Zmena materiálu obežných plôch napínacej kladky 531 0148 10

531 0148 10

Obrázok 1: Kovová obežná plocha kladky

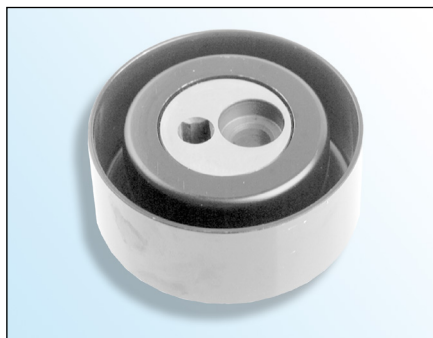
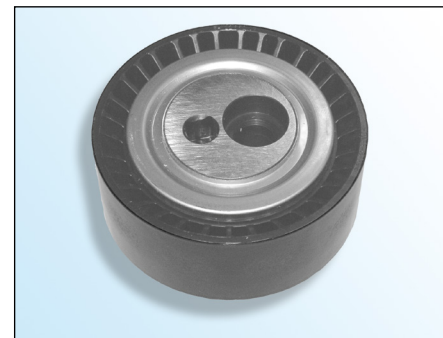
V rámci neustáleho vývoja našich výrobkov bola kovová obežná plocha napínacej kladky **531 0148 10** zmenená na plastovú.

Touto technickou zmenou bola znížená hmotnosť. Funkčnosť zostáva nezmenená.
